Provincia
di Biella

Organo Tecnico presso la Provincia di Biella ai sensi art. 7 L.R. 40/98 e ss.mm.ii.

VERBALE DI RIUNIONE CONGIUNTA

23.03.2021

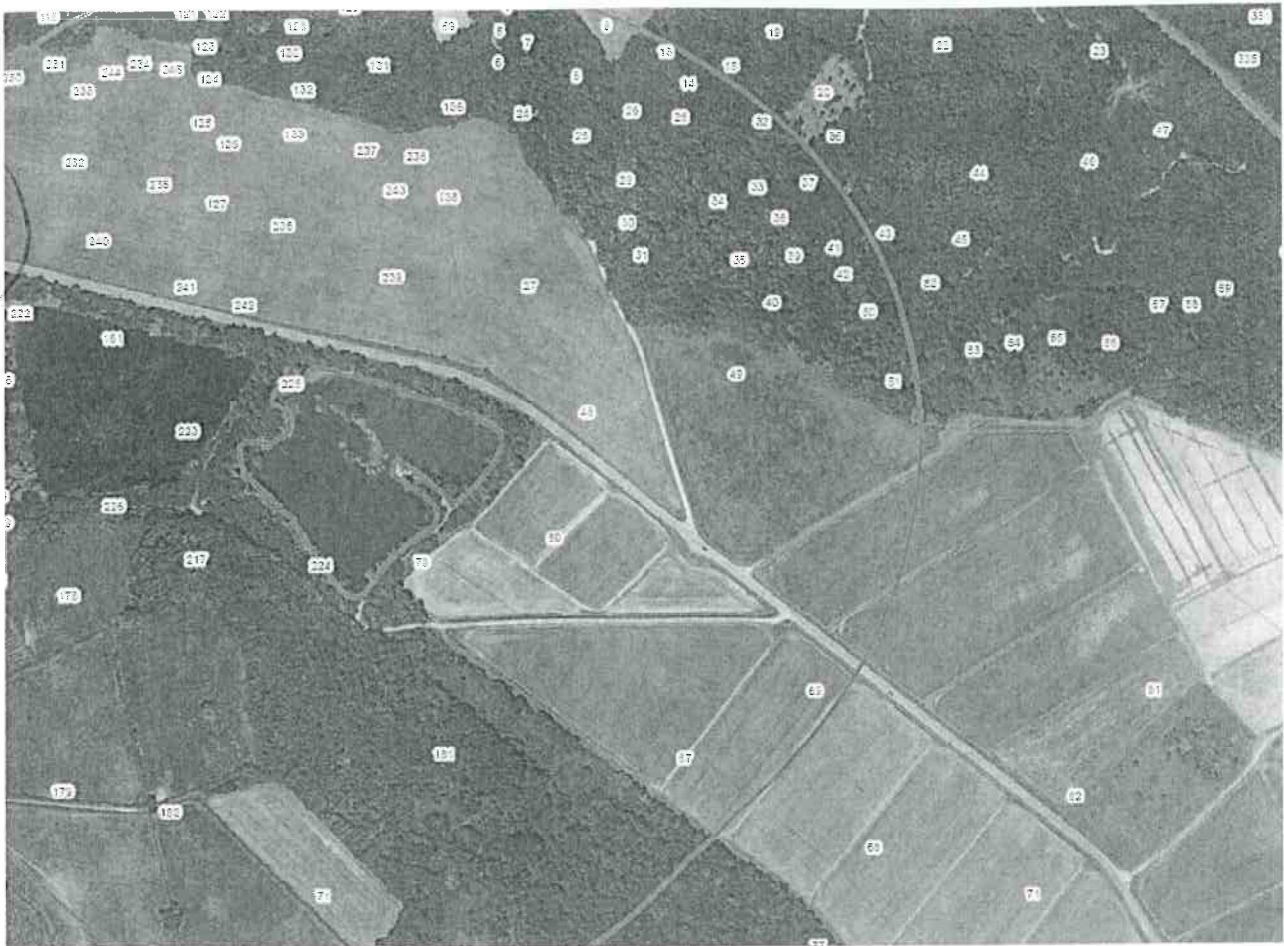
A dimostrazione dell'origine artificiale del corpo idrico, l'O.T.+C.T., dall'analisi della documentazione disponibile, evidenziò che:

- non è presente nella foto aerea del 1955
- è esistente, o in escavazione, nel 1968, come si evince dalla tavoletta 43IINE "Salussola" dell'I.G.M. Edizione del 1969 (aggiornamento del 1968).

In conclusione l'O.T.+C.T. rilevò che, le considerazioni riportate dal proponente, precedentemente valutate in maniera puntuale, non consentivano l'esclusione dell'area oggetto dell'intervento dalla tutela ai sensi dell'articolo 142, comma 1, lettera b. del "Codice dei Beni Culturali e del Paesaggio". Per la suddetta ragione fu reputato opportuno avvalersi dei pareri delle autorità competenti in materia dei Beni Culturali e del Paesaggio, in ultima analisi ponendosi in una condizione conservativa di sussistenza del vincolo, non essendo le condizioni escludenti definite in maniera inequivocabile. Tutto ciò in considerazione dell'importanza del tema (Tutela dei Beni Paesaggistici) e le inevitabili ripercussioni sull'idoneità del sito e sulla necessità di garantire a tutte le Autorità competenti in materia di vincolo paesaggistico di potersi esprimere in proposito.

Figura 7.1 - Mappa delle concentrazioni medie di fibre di amianto nelle ipotesi di emissione continua dal camino del box di intervento considerando come concentrazione al camino quella limite imposto dal D. Lgs. 152/2006

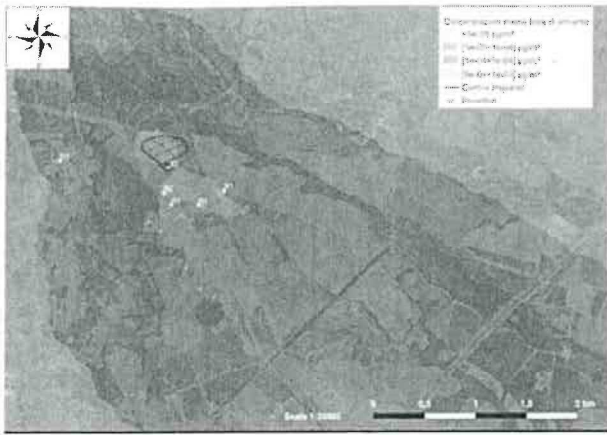
Dalle mappe risultanti, si osserva che la concentrazione massima è nell'area all'interno del cantiere e presenta un lobo lungo la direttrice del vento dominante (NNW, NW, SE). In entrambi gli scenari simulati in corrispondenza dei 5 recettori le concentrazioni medie annue e i valori medi di concentrazione giornaliera sono inferiori al valore di soglia indicato da OMS pari a $0,01 \mu\text{g}/\text{m}^3$

Considerato che le risultanze modellistiche prodotte per le polveri PM10, connesse alla fase di realizzazione della discarica, presentano superamenti dei limiti di QA (Dlgs 155/2010) all'interno dell'area di cantiere, sebbene non per i recettori nell'intorno di 1 km, l'OT.+C.T. ritiene cautelativamente opportuna l'adozione, in fase prescrittiva, delle forme di contenimento consone a questo tipo di attività, alcune delle quali sono già state considerate nel modello, come la bagnatura delle strade non asfaltate. In proposito propone pertanto le seguenti prescrizioni:
